## Nouveau MIN D'Azur (SNMA)

### Mémoire réponse au second courrier de la DDPP du 30 septembre 2019

Dans le cadre du projet de transfert du MIN à La Gaude, la SNMA a déposé un dossier de demande d'enregistrement au titre des Installations Classées pour la Protection de l'Environnement (récépissé de dépôt du 9 août 2019).

Suite au dépôt le 16 septembre 2019 d'éléments d'information sur le dossier de demande d'enregistrement en lien avec le courrier du 23 août 2019, la Direction Départementale de la Protection des Populations (DDPP) a demandé quelques précisions dans son avis du 30 septembre 2019.

Figure : Représentation schématique des processus de filtration mécanique s'appliquant aux polluants présents sous forme particulaire.

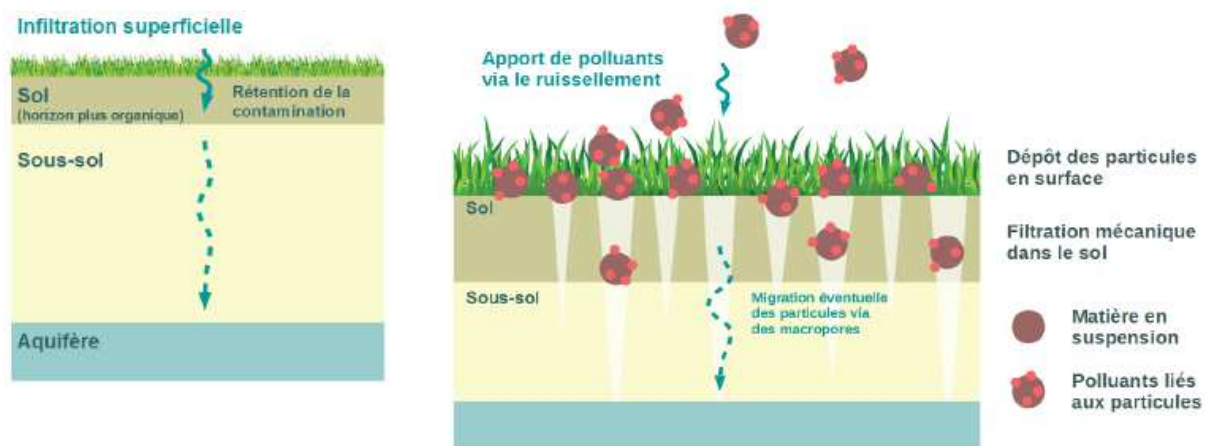
Outre la description du système et de son fonctionnement, une analyse est attendue précisant l'impact de ce mode d'élimination par infiltration dans les eaux souterraines d'une part, mais également, après identification de la nappe, la capacité du sol et par conséquent de cette nappe souterraine, à réceptionner et traiter ces effluents.

La capacité de rétention et la fonction de filtration du sol permettent de limiter la migration des contaminants, qu'ils soient sous forme dissoute ou particulaire, vers les horizons profonds. Plusieurs processus sont mis en œuvre :

- Les processus mécaniques de décantation et de filtration : ces mécanismes permettent de retenir, à la surface ou dans les premiers centimètres du sol, l'essentiel des polluants présents dans le ruissellement sous forme particulaire. La décantation affecte les particules les plus grossières qui s'accumulent à la surface du sol tandis que la filtration peut, selon la nature du sol et des dépôts en surface, donner lieu à une rétention des particules plus fines. La capacité de ces particules à migrer vers les horizons plus profonds du sol (sous-sol et nappe) dépend essentiellement de leur taille et de la structure du milieu infiltrant (diamètre des pores, présence fissures dans la matrice solide), structure pouvant par ailleurs être influencée par la matière organique du sol qui favorise l'agrégation.
